SOLICITUD DE EVALUACIÓN

**MODIFICACIÓN AL EsIA DEL PROYECTO
CATEGORÍA II**

MODIFICACION AL ESTUDIO DE IMPACTO AMBEINTAL
CATEGORÍA II

El presente documento de solicitud de modificación se levanta a petición de la sociedad Metro City Towers, S.A., Promotor del proyecto "Metro City Towers", cuyo Estudio de Impacto Ambiental Categoría II, fue aprobado mediante Resolución DEIA-IA-015-2020, del 11 de febrero de 2020, y ubicado entre la Avenida José María Torrijos y Calle Monte Carlos, Corregimiento de Mañanitas, Distrito y Provincia de Panamá.

Figura N°5. Alineamiento modificado

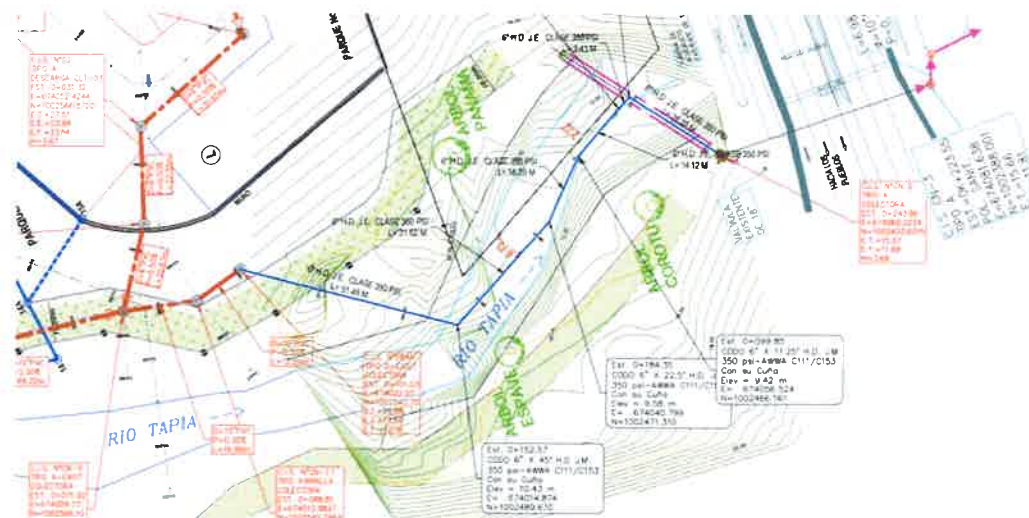
Cuadro 2. Comparativo / Descripción de la modificación	
EsIA aprobado	Modificación del Proyecto
Descripción y Alineamiento de la tubería de conducción de aguas residuales,	
<p>El diseño original de la obra consistió en una longitud total de la tubería desde la salida del proyecto a la cámara de inspección del Saneamiento de la Bahía de 270.58 metros con el siguiente recorrido:</p> <p>De la cámara de inspección sanitaria C.I.S. CN-0 a la C.I.S. CN-1 se utilizando una tubería de PVC de 10" de diámetro enterrada en suelo natural a una profundidad variante, ubicándose dentro del lote del proyecto.</p> <p>Posteriormente de la C.I.S. CN-1 la tubería enterrada sale del lote del proyecto, quedando en el área de amortiguamiento del Río Tapia, llegando al C.I.S. SF-1 ubicado antes del talud del Río Tapia. A partir de este punto utilizando el principio de sifón se llevan 2 tubos de 8" y 1 de 6" por debajo del cauce del río hasta la caja de salida C.I.S. SF-2.</p> <p>Luego utilizando una tubería de 10" utilizando la tecnología por el método de instalación "sin zanja" o "pusher", se cruza la Vía Domingo Díaz por la parte anterior al estribo del puente sobre el Río Tapia, para llevar la tubería de 10" hasta el C.I.S. CN-3 y de ahí a la C.I.S. existente del Proyecto de Saneamiento de la Bahía.</p> <p>Para el soterramiento de las tuberías dentro del cauce (2 tubos de 8" y 1 tubo de 6") se realizaron desvíos parciales del agua, mediante embalses con el mismo material del cauce.</p> <p>La longitud de las tuberías que se instalaron en el fondo del cauce fue de 21.06 metros, interconectando las cámaras de inspección sanitaria CIS SF-1 al CIS SF-2.</p> <p>Cabe destacar que posterior a la Cámara de inspección final que recoge todas las aguas del proyecto y antes de la entrada al sifón, se instaló una Cámara de Rejilla CIS</p>	<p>Con motivo de mejorar la capacidad y eficiencia del sistema sanitario se ejecutará una modificación al sistema original planteado, mediante la construcción de una Estación de Bombeo de Aguas Residuales (EBAR) y una modificación del alineamiento de la línea de impulsión original que conectará la C.I.S. CN-1.1 hasta la C.I.S. SF-2.</p> <p>La C.I.S. CN-1.1(modificación) antes denominada C.I.S. CN-1 (en EsIA aprobado) tuvo una modificación en su ubicación.</p> <p>Las tuberías para las líneas de impulsión especificadas son de 6 pulgadas de diámetro H.D. J.E. (Hierro dúctil con Junta de empaque) Clase 350 PSI y los accesorios de juntas mecánicas especificación AWWA C111 / C153 Clase 350 psi con su cuña. Las secciones de las líneas que se encontrarán debajo del nivel de agua del río llevarán un bloque protector de concreto, así como cuñas de protección en los accesorios de empalme.</p> <p>En el diseño inicial la distancia de tuberías desde la C.I.S. CN-1 hasta la C.I.S. SF-2 era de 164.47 metros lineales y de estos 21.06 metros iban por debajo del río.</p> <p>En este nuevo diseño la distancia de tuberías entre las mismas C.I.S. es de 151.02 metros de los cuales 48.01 metros irán por debajo del río.</p> <p>En la Figura N°5 adjunta, se puede apreciar el alineamiento modificado y en la Figura N°6 el alineamiento original.</p> <p>La metodología de construcción de este nuevo alineamiento que se utilizará será el mismo que el utilizado para la instalación de las tuberías del alineamiento del diseño</p>

Cuadro 2. Comparativo / Descripción de la modificación	
EsIA aprobado	Modificación del Proyecto
<p>CN-1.1, cuya función es la de recoger los desechos sólidos presentes en las aguas residuales que puedan afectar al funcionamiento del sifón en el cauce del Río. Esta Cámara de Rejilla, tendrá un mantenimiento periódico el cual será efectuado por la administración del proyecto durante la operación del proyecto.</p> <p>Esta obra en cauce fue ejecutada hasta la C.I.S. SF-2.</p>	<p>original. Se realizarán desvíos temporales en el cauce del río utilizando el mismo material de lecho para instalar las tuberías y vaciar el concreto del bloque protector.</p> <p>Luego de llegar a la C.I.S. SF-2, mediante la tecnología pusher se instalarán las tuberías para cruzar la Avenida José Domingo Díaz para llegar a la nueva C.I.S. CN-3 y de ahí realizar la interconexión a la C.I.S. existente que se encuentra conectada al proyecto de Saneamiento de la Bahía. Tal y como se estableció en el EsIA aprobado.</p> <p>Para la EBAR, la misma se ubicará dentro del polígono del proyecto, fuera del área de afectación del Río Tapia. Consistirá en una cámara construida con tuberías de 64" de diámetro en la que se instalarán 2 bombas sumergibles para aguas residuales, 510 gpm vs 18.86' CDT, 3450 RPM, descarga de brida de 4", para manejar sólidos esféricos de 2.5" diámetro, motor de 7.5 HP, 208 v, trifásico, 60 hz y base de descarga de 4" diámetro.</p> <p>Esta cámara contará con otra rejilla de retención de sólidos, adicional a la de la C.I.S. CN-1.1. Adicional, contará con su caja de válvulas y el cuarto de centro de control en un lateral.</p> <p>Para mayor detalle de los nuevos componentes y variaciones, ver Anexo IV. Planos de Modificación.</p>

PLANTA GENERAL DEL SISTEMA SANITARIO

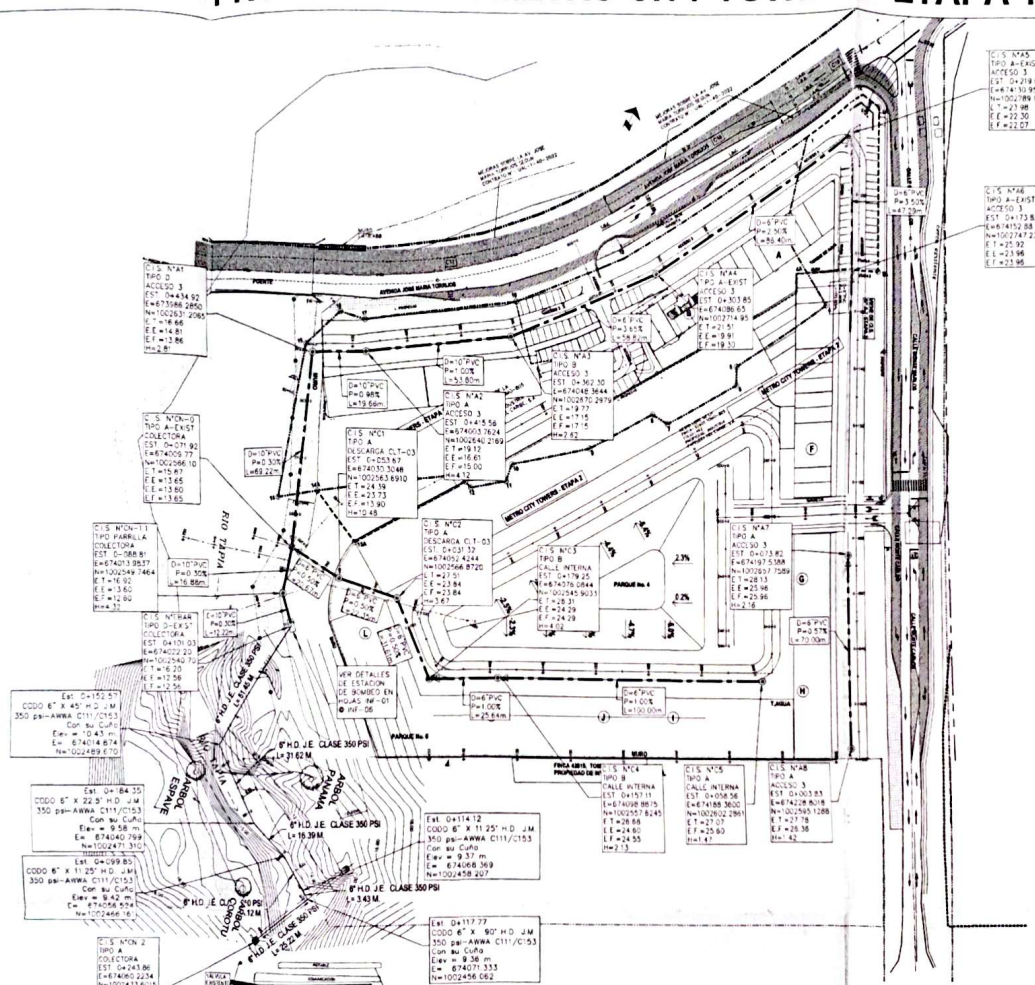
A foja No. 7 en el cuadro comparativo presentado en la modificación del EsIA se indica que con motivo de mejorar la capacidad y eficiencia del sistema sanitario se ejecutará una modificación al sistema original planteado, mediante la construcción de una Estación de Bombeo de Aguas Residuales (EBAR) y una modificación del alineamiento de la línea de impulsión original que conectará la C.I.S. CN-1.1 hasta la C.I.S. SF-2.

La C.I.S. CN-1.1 (modificación) antes denominada C.I.S. CN-1 (en EsIA aprobado) tuvo una modificación en su ubicación. Las tuberías para las líneas de impulsión especificadas son de 6 pulgadas de diámetro H.D. J.E. (Hierro dúctil con Junta de empaque) Clase 350 PSI y los accesorios de juntas mecánicas especificación AWWA C111 / C153 Clase 350 psi con su cuña. Las secciones de las líneas que se encontrarán debajo del nivel de agua del río llevarán un bloque protector de concreto, así como cuñas de protección en los accesorios de empalme.

PLANTA DE ESTACIÓN DE BOMBEO
ESCALA 1:25

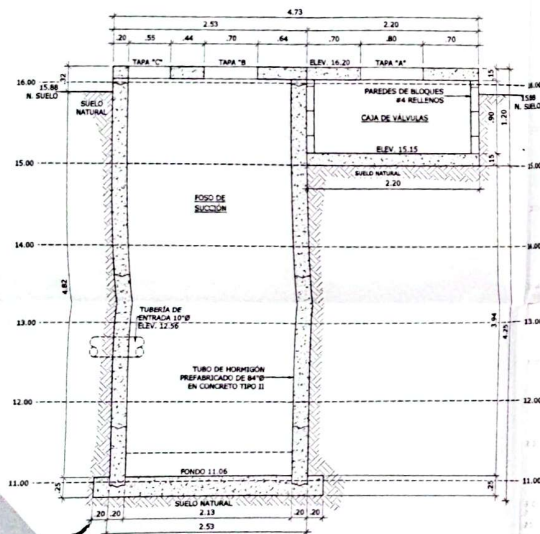
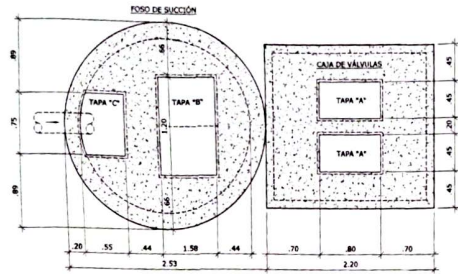
Con motivo de mejorar la capacidad y eficiencia del sistema sanitario se ejecutará una modificación al sistema original planteado, mediante la construcción de una Estación de Bombeo de Aguas Residuales (EBAR) y una modificación del alineamiento de la línea de impulsión original que conectará la C.I.S. CN-1.1 hasta la C.I.S. SF-2.
